**Verslag huishoudelijke elektrische installatie op laagspanning en zeer lage spanning****Algemeen:**

Referentie: 011-20260811-05	Datum controle: 11/08/2026
Keurder: 011

Eigenaar:	Onbekend	EAN-code:	Onbekend
Adres installatie:	Overwinningsstraat 119, 2830 - Willebroek	Nummer teller(s):	34773882
		Distributienetbeheerder installatie: Fluvius	
Datum uitvoering installatie: ☒ Vóór 01/10/1981 ☒ Tussen 01/10/1981 en 01/06/2020 ☐ Vanaf 01/06/2020			
Type:	☒ Woonenheid ☐ Niet-huishoudelijk ☐ PV ☐ Batterij ☐ Laadpaal

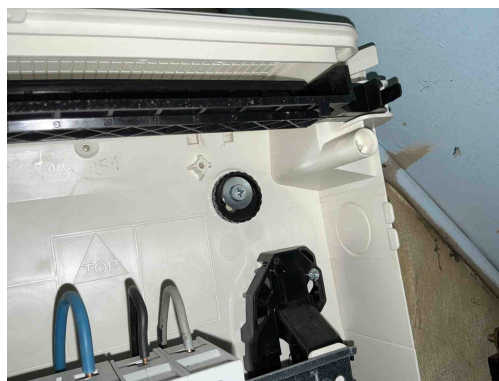
Inbreuk(en):

B17 - De voedingsspanning is niet op elk bord vermeld (Boek 1: 3.1.3.3).

Opmerking: Oa bord 1

B04 - De aanduiding van de kringen, klemmen en/of schakelapparatuur ontbreekt, is onjuist of is onvolledig (Boek 1: 3.1.3.1/5.1.6.1).

Opmerking: Oa bord 1

Inbreuk(en):

T21 - Het elektrisch materieel is niet geplaatst volgens de voorschriften van de fabrikant/ regels van goed vakmanschap . (Boek 1: 1.4.1.3)

Opmerking: Oa ophangvijzen bord 1

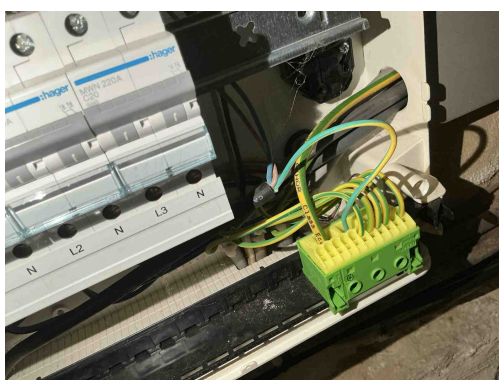
Inbreuk(en):

C38 - Het gebruikte kabeltype (snoerkabel) voldoet niet aan de specificaties die van toepassing zijn op voedingsleidingen voor vaste installatie (Boek 1: 1.4.2.1, 5.2.6.2).

Opmerking: Oa in bord 1, zolder

T13 - Opbouwcontactdozen en/of -schakelaars zonder achterplaatje mogen niet rechtstreeks op een brandbare ondergrond bevestigd worden (Boek 1: 4.3.3.5).

Opmerking: Oa kelder, zolder

Inbreuk(en):

C38 - Het gebruikte kabeltype (snoerkabel) voldoet niet aan de specificaties die van toepassing zijn op voedingsleidingen voor vaste installatie (Boek 1: 1.4.2.1, 5.2.6.2).

Opmerking: Oa in bord 1, zolder

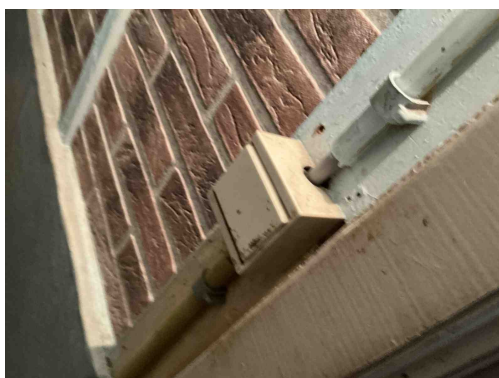
Inbreuk(en):

C07 - Stroombanen uitgevoerd door middel van parallel verbonden leidingen hebben niet dezelfde kenmerken zoals type, sectie, lengte, plaatsingswijze (Boek 1: 4.4.3.4).

Opmerking: Oa kring rechts onder

C04 - De waarde van de beveiliging tegen overbelasting is niet in overeenstemming met de leiding of verbruiker stroomafwaarts (Boek 1: 4.4.1.1).

Opmerking: Oa kring rechts onder

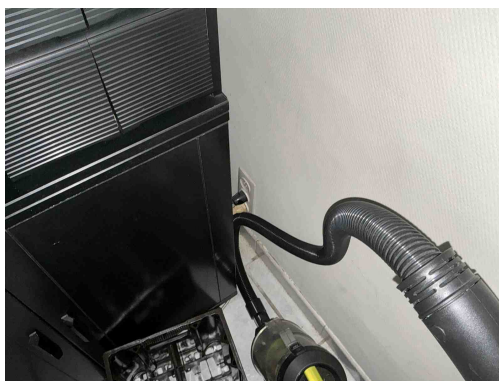
Inbreuk(en):

T13 - Opbouwcontactdozen en/of -schakelaars zonder achterplaatje mogen niet rechtstreeks op een brandbare ondergrond bevestigd worden (Boek 1: 4.3.3.5).

Opmerking: Oa kelder , zolder

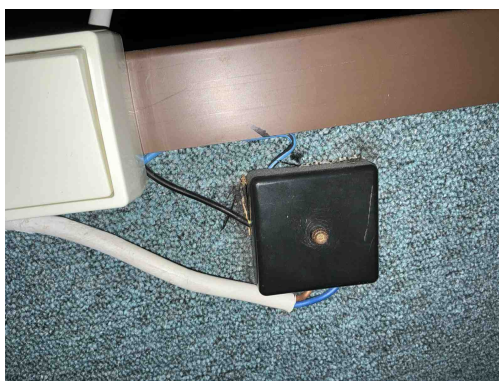
Inbreuk(en):

A20 - Er bevindt zich een contactdoos zonder beschermingsgeleider in de elektrische installatie. Deze is niet geplaatst achter een differentieelstroombeschermingsinrichting met grote (max. 30mA) of zeer grote (max. 10mA) gevoeligheid.

Opmerking: Oa woonkamer

T11 - De contactdozen waarvan de toegekende stroomsterkte maximaal 16A en de toegekende spanning maximaal 250V bedraagt en niet bedoeld zijn voor de voeding van een of meerdere verbruikstoestellen voor een specifiek doel en niet geplaatst zijn in of op schakel- en verdeelborden, beschikken niet of IPXX-D (incl. gemeenschappelijke delen residentieel geheel) (Boek 1: 4.2.2.3/5.3.5.2).

Opmerking: Oa woonkamer

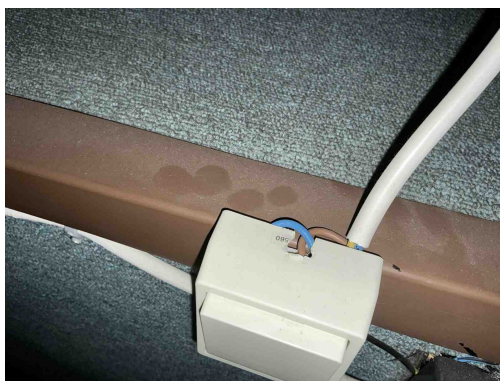
Inbreuk(en):

C21 - Het gebruik van geleiders van het type VOB, zonder bijkomende afscherming is niet toegestaan (Boek 1: 5.2.9.6).

Opmerking: Oa zolder

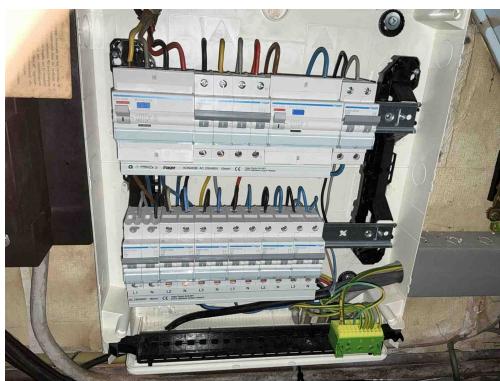
Inbreuk(en):

C21 - Het gebruik van geleiders van het type VOB, zonder bijkomende afscherming is niet toegestaan (Boek 1: 5.2.9.6).
Opmerking: Oa zolder
